Chassis L01.1L AC DVD

21PD5932/78R - 28PD6932/78R

Interferência (linhas curvas) em AV e DVD

Service Information

Figura 2 - Posição do SMD 4876 no Monopainel.

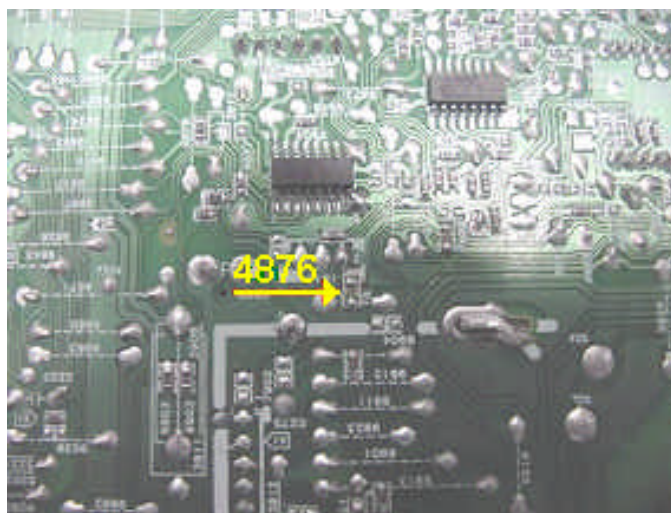
Interferência (linhas curvas) na tela, observado nas funções DVD (sem disco - Figura 1) e AV2 (sem imagem) quando o produto está alimentado em rede de 220V e selecionado o "Smart Picture Natural".

Eliminar o JUMP SMD 4876 (Figura 2).
